## 疑难问题探讨

【编者按】应广大读者朋友要求,在深圳模具技术学会的支持下,《模具制造》杂志社推出全新栏目“疑难问题探讨”,如果您在模具设计与制造中遇到难以解决的问题,请将您的问题通过邮件或传真发送给我们,由深圳模具技术学会专家库的专家给您提供全面解决方案,方案将在随后几期杂志“疑难问题探讨”栏目做详细陈述。同时,我们也欢迎广大资深模具工程师加入专家团队,集思广益,帮助别人,提升自我,一起来促进模具行业的繁荣。

图1 遥控器盒及注射模方案

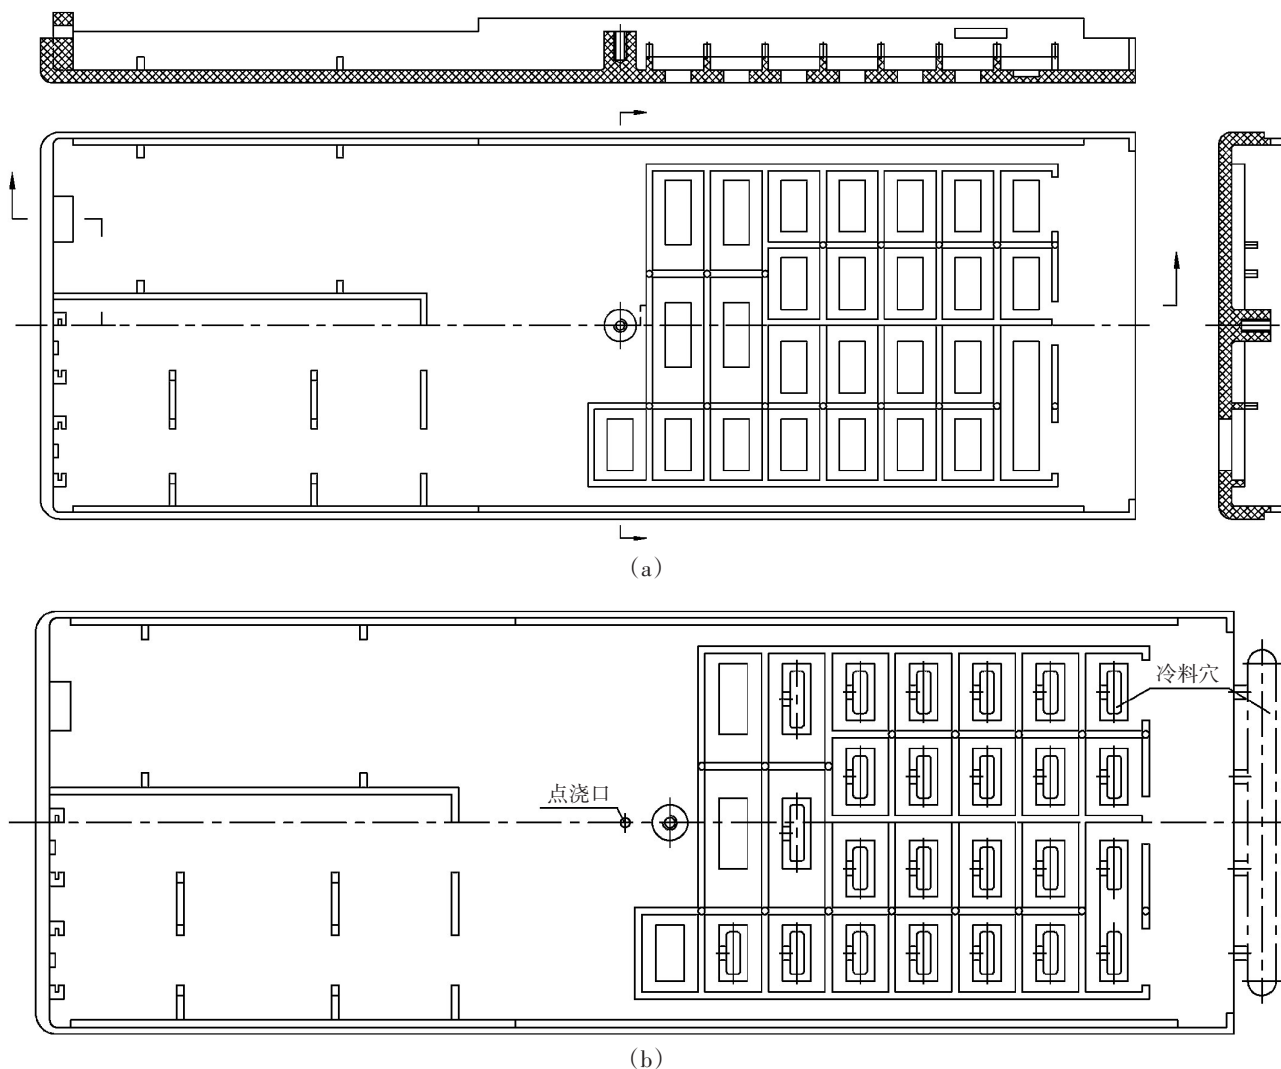
**读者:**电视机遥控器盒,如图1a所示。图1a中26个长方形孔是安装导电橡皮板的,导电橡皮板是依靠遥控器盒的长方形孔周边上圆柱进行定位。生产中塑件熔接痕较多,无法达到理想效果,请专家给出解决方案。

**文老师分析:**(1)控器盒的缺陷与分析:26个长

方形孔要依靠注射模上26个长方形型芯成形,熔体填充模腔时,由于6个长方形型芯对料流的阻挡作用。每个长方形型芯使得料流分成两股之后又在型芯背后汇合,汇合的料流便形成了熔接痕。越是远离浇口型芯背后的熔接痕越是明显,并且强度越低。

(3)整治方案:塑件为动模脱模结构,注射模采用二次潜伏式点浇口。整治方案,如图1b所示。凡是在距离点浇口为第一排长方形型芯之后的型芯上及模具型腔最后,都必须设有冷料穴。其目的是让分流已降温的前锋料流进入冷料穴,以改善分流汇合处的熔接状况。

另外还必须配合注射成形的工艺参数,即应延长注射时间和冷却时间。模具还应设置加热装置,目的是减缓熔体料流降温的速度。虽然,该方案增加了去除冷料穴的冷凝料和修饰的时间,但可以减轻熔接痕的程度,还可以省去喷漆的工序。

图2 “锁壳”

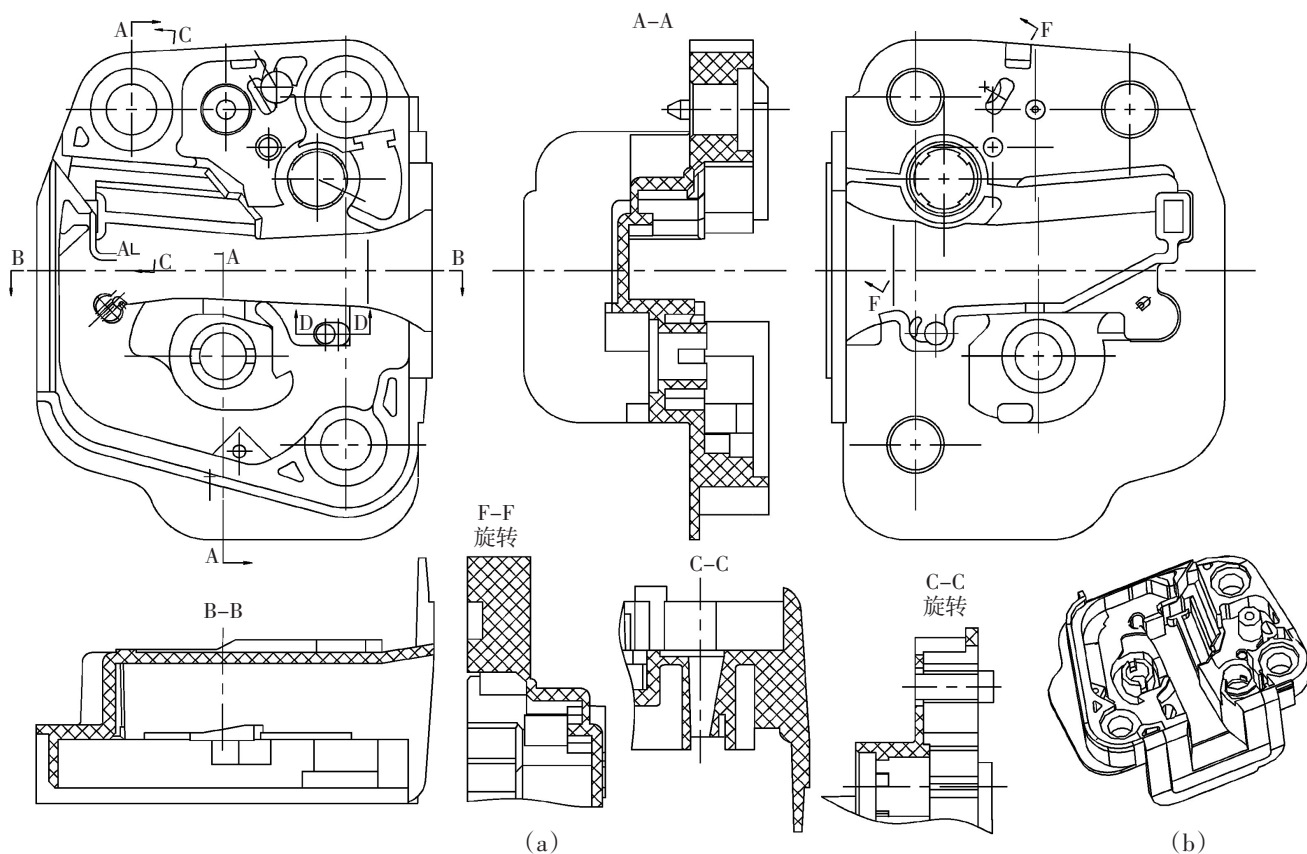
读者:“锁壳”如图2所示,材料:聚甲醛。图2中

A-A剖视图所示,其形状特点是呈凸凹形,两侧的形体较厚,中间的形体很薄。塑件变形严重,求解决方案。

文老师分析:(1)“锁壳”缺陷与分析:由于其形状特点所决定,无论采用什么方法都很难避免“锁壳”的翘曲变形。因为塑件脱模之后,仍有余温,塑件的收缩和变形仍在继续地进行。

图4 塑件壁厚不均匀造成的缩痕整治

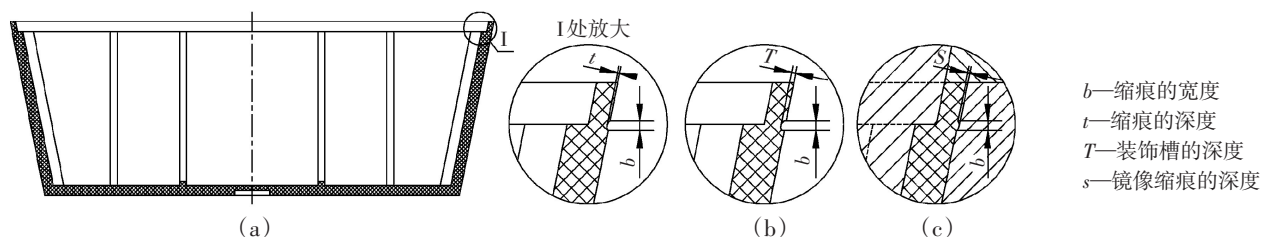
**读者:**锥台盒如图4a所示,材料:ABS。缺陷:处于锥台盒口端部的外表面,由于壁厚薄不一致的原因,塑料收缩量不同而产生了缩痕,如图4a放大图I所示。壁厚薄不一致,使产生收缩量不一致,如何尽力避免。

**文老师分析:**整治方法之一:为了缓解缩痕的程度,可以采用收缩率较小塑料或采用填加了填充增强材料的塑料去成形,收缩率小了自然收缩量也小;厚壁和薄壁收缩量的差异也要小,缩痕也自然会小一些;也可以在缩痕的位置上设置 $b \times t$ 装饰槽,可掩盖缩痕,如图4b所示。这些措施都可减缓缩痕的程度,但不可根治缩痕。

整治方法之二:采用延长注射成形时间、冷却时间和保压时间,增大注射压力和背压压力。使塑件能得

到充分的补塑,缩痕也会小一些,甚至可以消除微小的缩痕。另外浇口可加深一些,浇口冷凝会慢一些,再在薄壁周围开一些冷凝穴,可在塑件收缩时得到一些塑料的补充。只要缩痕不是太深,便可以消除缩痕。

整治方法之三:补偿法,如图4c所示。在收缩处将缩痕用激光扫描生产一个三维造型后,再镜像生成三维电极造型。然后做成电极,在外模壁上打出和缩痕一样的凹槽。料流填充时在缩痕处多出了一个与缩痕一样的物料,塑件收缩时会得到等收缩量的补偿。自然可消除缩痕。但用电极打制凹槽时的深浅要控制好,只要有差异,在塑件不是留有凸台就是有很小缩痕。为了消除缩痕,采用补偿法实在是没有必要。
